Commune de  
**PRÉCY-SUR-OISE**  
DÉPARTEMENT DE L'OISE

# Plan Local d'Urbanisme

Modification n°2

Synthèse des  
évolutions du  
projet suite aux avis  
PPA et à l'enquête  
publique

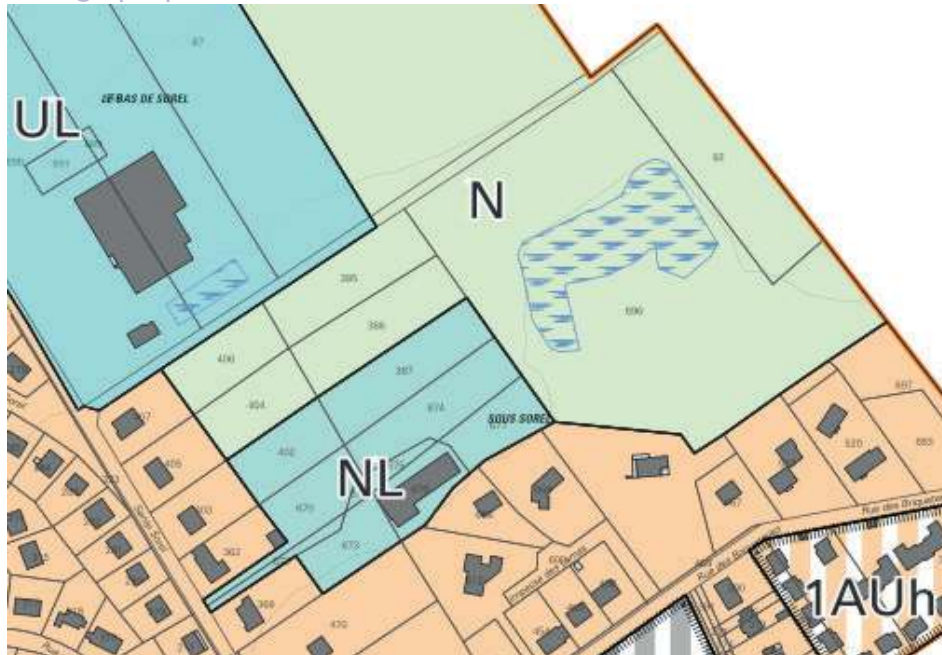
N°	Remarques	Réponses apportées par la collectivité	Évolutions des pièces du PLU
1	<p><b>RECOMMANDATION :</b></p> <p><i>Il est recommandé de compléter la liste des sous-destinations énoncées dans le lexique et plus généralement dans l'ensemble du règlement afin qu'elles correspondent au Code de l'Urbanisme.</i></p>	<p>Le règlement de Précy a été élaboré sous l'ancienne nomenclature (Art. R.123-9 du code de l'urbanisme et ses 9 destinations).</p> <p>Sa réécriture complète n'est pas possible dans le cadre de la modification sans en bouleverser la cohérence d'ensemble. En revanche, la commune propose d'ajouter dans le lexique un tableau de correspondance (voir ci-dessous) entre l'ancienne et la nouvelle nomenclature pour faciliter la lecture du document. Le corps du règlement restera inchangé jusqu'à la prochaine révision. Cette modification fait l'objet d'un nouveau point dans la notice de présentation (chapitre 3).</p>	<p>Règlement (Définitions // Catégories de construction)</p> <p>Notice p.122-123</p>

Liste des anciennes destinations	Liste des nouvelles destinations et sous-destinations	
Destinations (art. R. 123-9)	Destinations (art. R. 151-27)	Sous-destinations (art. R. 151-28)
Habitation	Habitation	Logement Hébergement
Hébergement hôtelier	Commerce et activités de service	Artisanat et commerce de détail Restauration Commerce de gros Activités de services où s'effectue l'accueil d'une clientèle Cinéma Hôtels Autres hébergements touristiques
Artisanat		
Commerce		
Industrie	Autres activités des secteurs secondaire ou tertiaire	Industrie Entrepôt Bureau Centre de congrès et d'exposition Cuisine dédiée à la vente en ligne.
Bureaux		
Entrepôt		
Constructions et installations nécessaires aux services publics et d'intérêt collectif (CINASPIC)	Équipements d'intérêt collectif et services publics	Locaux et bureaux accueillant du public des administrations publiques et assimilés Locaux techniques et industriels des administrations publiques et assimilés Établissements d'enseignement, de santé et d'action sociale Salles d'art et de spectacles Équipements sportifs Lieux de culte Autres équipements recevant du public
